CANNES

PLU APPROUVE LE 18 NOVEMBRE 2019
ET MODIFIE LE 19 JUILLET 2021, LE 28
NOVEMBRE 2022 ET LE 26 JUIN 2023
**MODIFICATION N°3 PRESCRITE LE 28
NOVEMBRE 2022**

NOTE EN REPONSE A L'AVIS DE LA D.D.T.M.

Septembre 2023

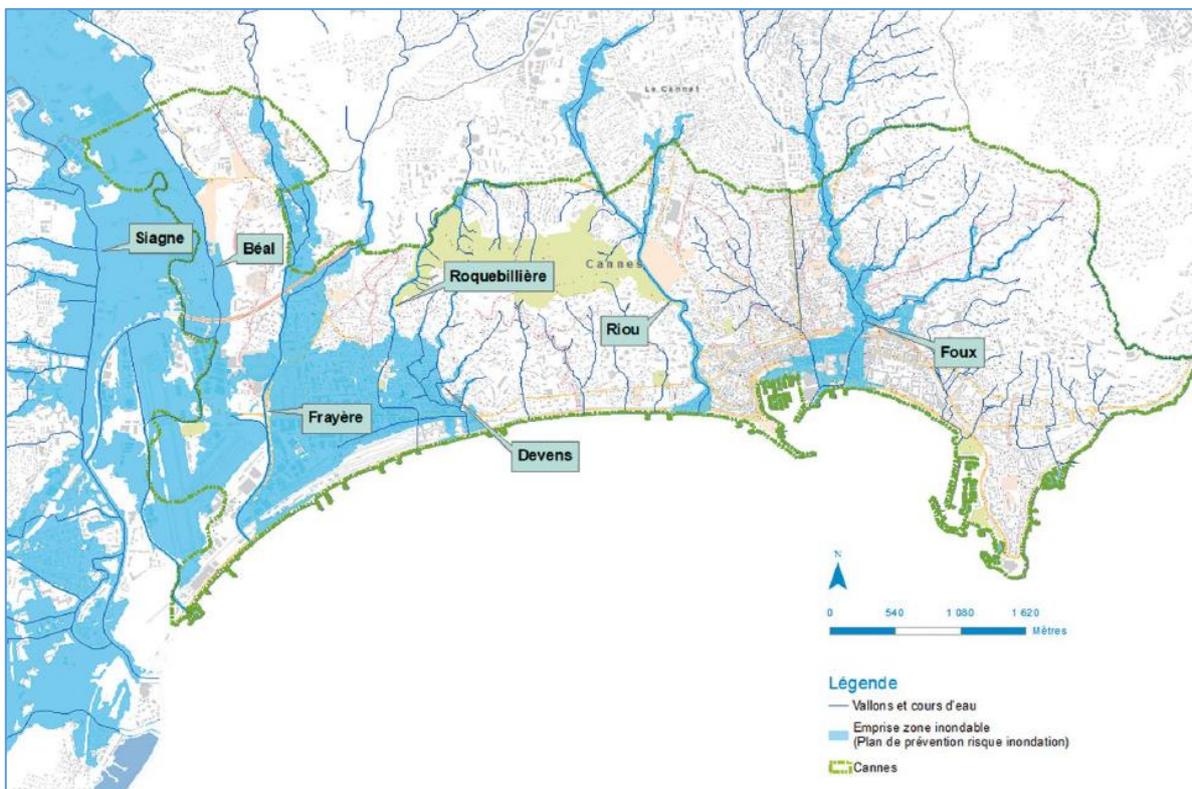
La D.D.T.M. évoque également la zone désignée 1D au schéma directeur de l'E.S.R. (voir figure 2, page 5 du schéma directeur de l'E.S.R.) qui correspond principalement à la partie ouest du camping Bellevue. Ce secteur est en zone rouge du P.P.R.I. La D.D.T.M. souligne qu'au sud de ce secteur, le

projet de modification n°3 du P.L.U. prévoit la création d'un emplacement réservé sur une partie d'une parcelle concernée par un aléa (très) fort inscrit au P.P.R.I. Elle demande une justification de l'absence de modélisation hydraulique sur ce secteur Nord Tourrades et un rappel de l'application des dispositions du P.P.R.I. en sus des règles du P.L.U.

Comme indiqué en page 5 du schéma directeur de l'E.S.R., l'E.S.R. tel que délimité au P.P.R.I. intègre l'aléa débordement provoqué par deux bassins versants différents, celui de la Siagne-Béal et celui de la Frayère.

L'aléa induit par le cours d'eau Frayère est l'objet même de la modélisation hydraulique explicitée par le schéma directeur de l'E.S.R. Ce dernier est intégré au projet de modification n°3 en ce qu'il concerne la phase 1 du développement de C.B.G.O. sur la partie Est de la zone industrielle de la Roubine. Le nord de la zone d'activités économiques des Tourrades est quant à lui concerné par l'aléa débordement de la Siagne-Béal et n'est donc pas intégré à cette modélisation hydraulique. N'ayant pas de volonté d'activer l'E.S.R. sur ce secteur dans la phase 1 de C.B.G.O., la ville de Cannes et la C.A.C.P.L. n'ont à ce stade pas développé de modélisation hydraulique pour les débordements Siagne-Béal. Dans ce contexte, tout projet réalisé sur ce secteur devra se conformer aux règles du P.P.R.I. applicables en B1, R1 et R2.

Le P.P.R.I. a une portée réglementaire relevant de la servitude d'utilité publique. Le P.P.R.I. indique que dans son périmètre, les conditions qui y sont indiquées « s'imposent en sus des règles définies au P.L.U. ». Aussi, tout projet qui serait développé au droit de cet emplacement réservé II.A.43 devra se conformer aux prescriptions du zonage du P.P.R.I. en vigueur. Par ailleurs, sur la partie ouest du terrain du camping Bellevue, le zonage et les polygones d'implantation proposés dans le cadre de cette modification n°3 du P.L.U. ne permettent pas de constructibilité sur ce secteur rouge du P.P.R.I.

Il est proposé de rappeler les zonages du P.P.R.I. pour ces deux sous-secteurs au sein des articles C.5 et C.3 du rapport de présentation.

SCHÉMA DE DIMENSIONNEMENT

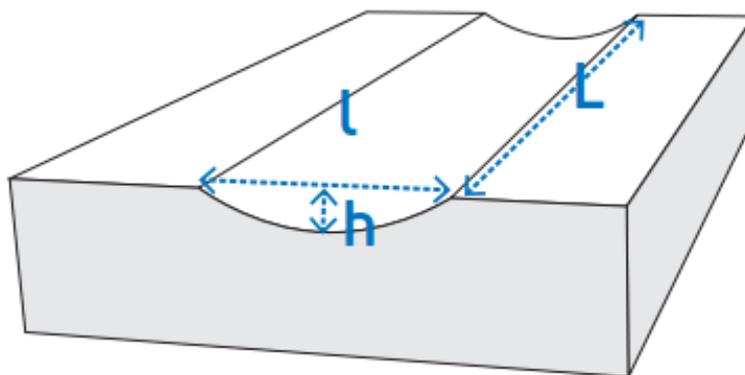
La D.D.T.M. indique que les caractéristiques techniques attachées aux espaces verts surcreusés participant à l'écoulement des eaux ne sont pas suffisamment précises. La D.D.T.M. demande alors que leurs portées règlementaires soient renforcées pour garantir la mise en œuvre opérationnelle de ces espaces verts surcreusés.

- En lieu et place d' « espace vert surcreusé » de qualifier ces espaces de « noues paysagères »,
- spécifier les prescriptions techniques suivantes au schéma directeur de l'E.S.R. qui s'imposeront aux maîtres d'ouvrages du fait de la conformité au schéma directeur de l'E.S.R. imposée par le projet de règlement du P.L.U. (préambule du titre 2 article C1) :
 - o Le dimensionnement d'une noue paysagère doit permettre d'atteindre le volume inscrit dans le schéma directeur de l'E.S.R.

- o Les dimensions utilisées pour atteindre ce volume peuvent varier, cependant la profondeur (h) devra respecter la bonne évacuation des écoulements vers l'aval,
- o Les noues sont réalisées à ciel ouvert et végétalisées,
- o La végétation ne devra pas impliquer de réduction significative du volume et ne devra pas gêner les écoulements,
- o Ces espaces intègrent dans leur périmètre les retraits qui leur sont imposés vis-à-vis des constructions et des clôtures.

La C.A.C.P.L. propose de faire évoluer en ce sens le schéma directeur de l'E.S.R. ; la ville de Cannes propose en conséquence d'intégrer cette définition au projet de règlement du P.L.U.

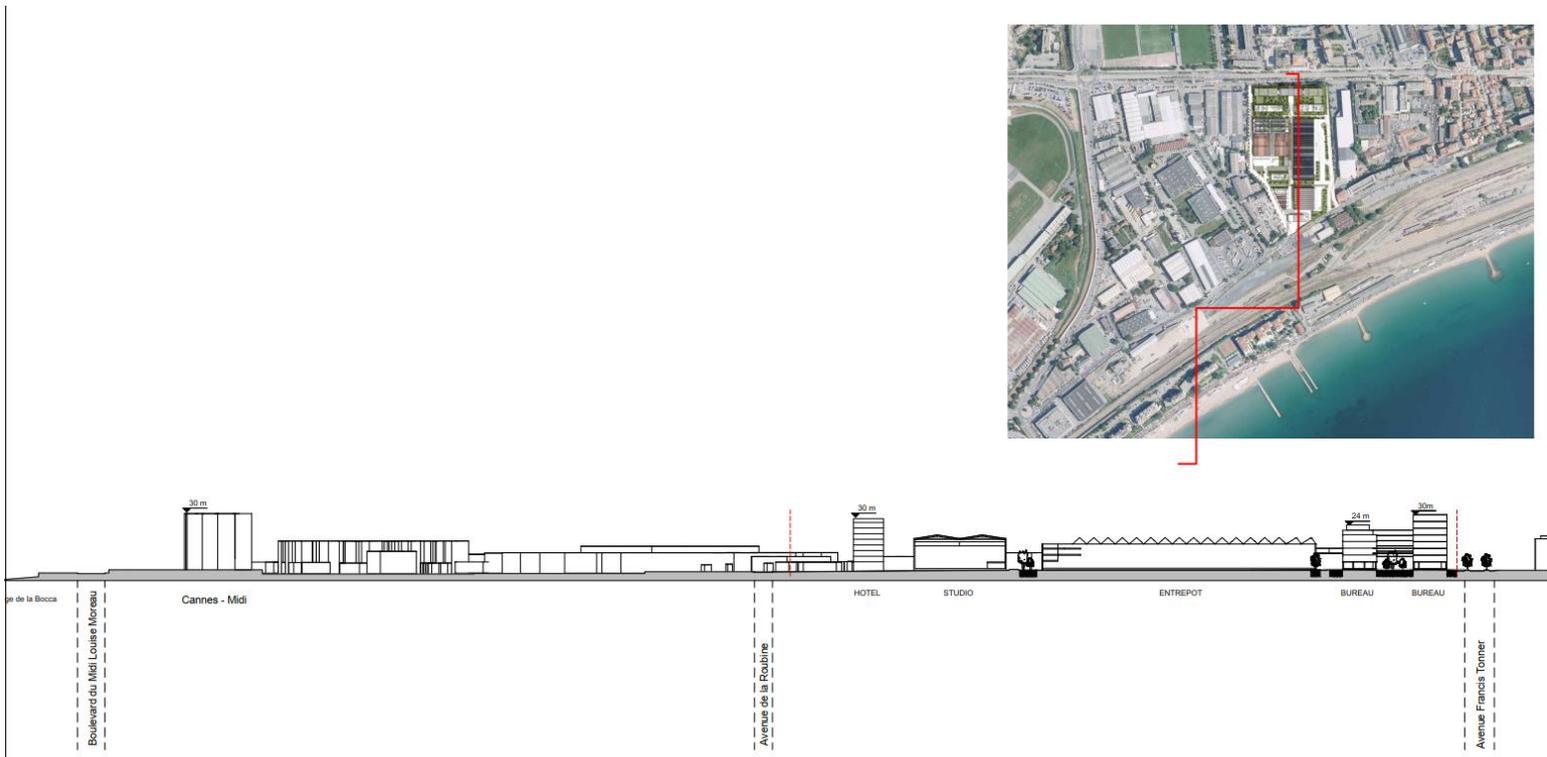
La D.D.T.M. demande que le rapport de présentation soit complété pour démontrer que le projet de modification n°3 répond au principe de l'urbanisation limitée inscrit dans la D.T.A.

Il est indiqué dans la D.T.A. que ces espaces-enjeux sont caractérisés par leur urbanisation peu structurée et de faible qualité, par leur potentialité de développement et par leur situation privilégiée au regard des équipements, notamment des réseaux de transport en commun, existants ou à créer, et en particulier du futur TER sur la voie ferrée littorale et des transports en sites propres projetés dans les secteurs de Nice et de Cannes.

A l'article A.2.1. (Objectifs – offrir des conditions favorables à la réalisation d'un projet d'aménagement vertueux), le rapport de présentation de la modification n°3 présente l'offre de transports en commun existantes et en développement. Le bus à haut niveau de service (B.H.N.S.) engagé en 2012 continue son développement, et dessert déjà l'itinéraire magistral entre Mandelieu et Le Cannet en empruntant au droit du projet de C.B.G.O. l'axe Francis Tonner à Cannes. Le projet de TER porté par la SNCF est maintenant en phase d'études d'avant-projet après que la D.U.P. a été prise par arrêté préfectoral du 13 octobre 2022. A terme, le tracé du B.H.N.S sera adapté pour desservir la future gare.

Le cadre donné par la D.T.A. pour cet espace-enjeu apparaît alors respecté au regard de l'évolution récente et engagée de C.B.G.O. C'est dans ce cadre que l'ambition édictée dans la D.T.A. de restructurer ce secteur est poursuivie par la Ville de Cannes et ses partenaires. Il est indiqué à la D.T.A. que « l'extension de l'urbanisation visera à requalifier le paysage urbain ». C'est bien ce qui est prévu avec ce projet qui engage un processus de renouvellement urbain de grande ampleur sans extension urbaine et qui va permettre de requalifier le paysage urbain tout en s'insérant dans l'environnement bâti existant.
